Mission régionale d'autorité environnementale  
ÎLE-DE-FRANCE

**Avis délibéré**  
**de la Mission régionale d'autorité environnementale d'Île-de-France sur le projet de construction de deux hôtels dans l'emprise du Parc des expositions de la porte de Versailles sur les communes de Vanves et d'Issy-les-Moulineaux (Hauts-de-Seine)**

N°MRAe 2021 -1667

FIGURE 7: VUE AÉRIENNE ISSY-LES-MOULINEAUX À GAUCHE, VANVES À DROITE

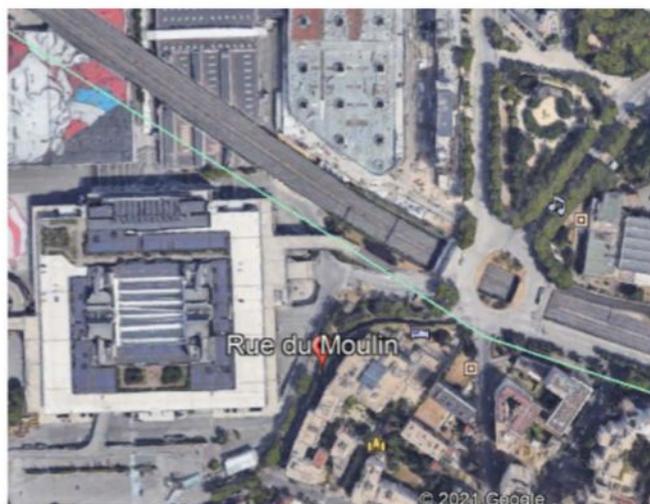
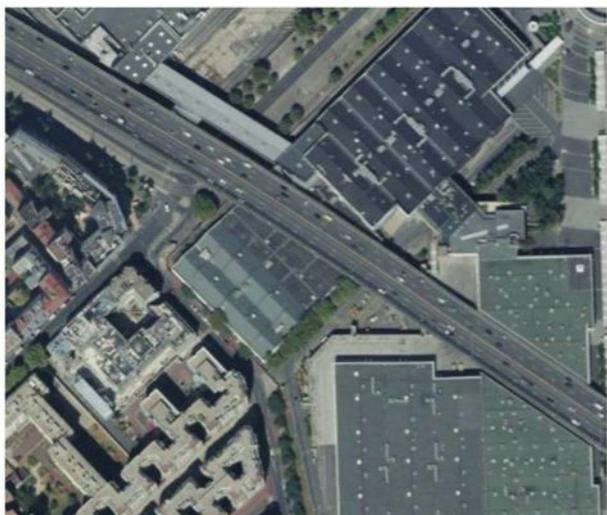
Compte tenu de la particularité des cheminements dans ce quartier, qui se font soit à travers le parc des expositions, soit nécessitent son contournement (cf. figures 8 et 9), la MRAe considère qu'il manque dans l'étude d'impact une identification précise des itinéraires modes doux vers les pistes cyclables et les transports collectifs.

***La MRAe recommande de présenter dans l'étude d'impact un plan des cheminements piétons et des pistes cyclables et sur un périmètre élargi, depuis les accès aux hôtels, vers l'entrée du parc et les stations de métro et les arrêts de bus et de tramway, de manière à démontrer la continuité des itinéraires prévus.***

FIGURE 9: VARIANTES DE 26 M (DROITE) OU 40 M (GAUCHE), SOIT 6 OU 9 ÉTAGES, DE L'HÔTEL ISSY-LES-MOULINEAUX – SOURCE ÉTUDE D'IMPACT TOME A PAGE 19

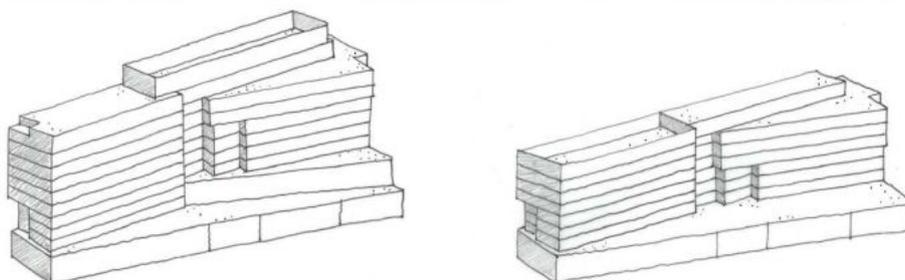
Pour la MRAe, la différence de hauteur indiquée entre les deux options dans le tome A de l'étude d'impact (13 mètres, cf. figure 9) ne semble pas correspondre à une différence de trois niveaux. Il importe donc que l'étude d'impact explicite ce point.

En outre, les variantes de hauteurs annoncées dans le tome A (40 ou 26 mètres) ne correspondent pas à celles figurant dans le tome C (65 ou 40 mètres). Il est donc indispensable que l'étude d'impact soit actualisée et ces données harmonisées.

L'option la moins haute présentée dans le tome C étant au contraire présentée comme la plus haute dans le tome A, il est également indispensable de clarifier ce point.

**La MRAe recommande de préciser et actualiser l'étude d'impact en ce qui concerne les hauteurs envisagées et celle qui sera retenue pour l'hôtel d'Issy-les-Moulineaux.**

**FIGURE 12: MESURES RÉALISÉES – SOURCE ÉTUDE D'IMPACT-TOME B P.128**

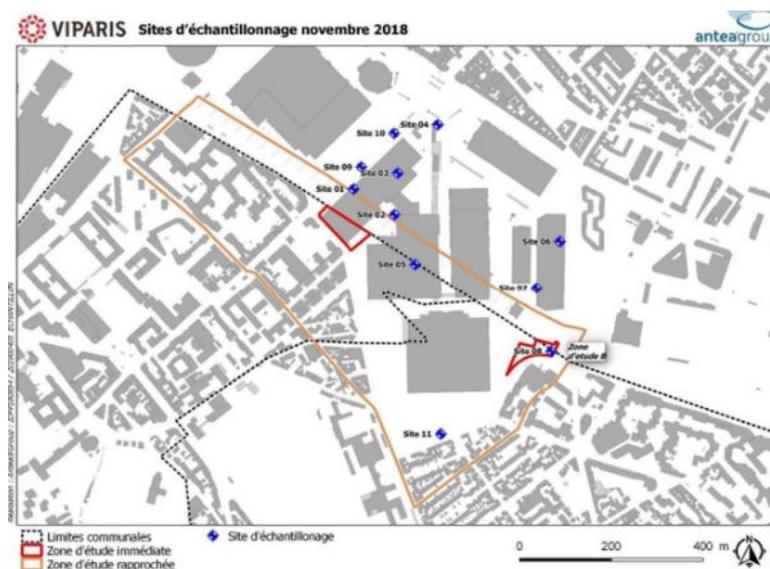
Aucune mesure visant à la prise en compte de pollutions par le projet n'est toutefois proposée.

La MRAe note que l'étude d'impact n'évoque pas l'exposition des sites choisis pour les deux hôtels aux pollutions liées à leur implantation en bordure du boulevard périphérique.

- **proposer un focus particulier sur cette zone dont les taux de pollutions enregistrés sont supérieurs aux moyennes observées sur le périmètre du parc des Expositions ;**
- **présenter les mesures visant à limiter l'exposition des usagers et du personnel des hôtels aux pollutions atmosphériques.**
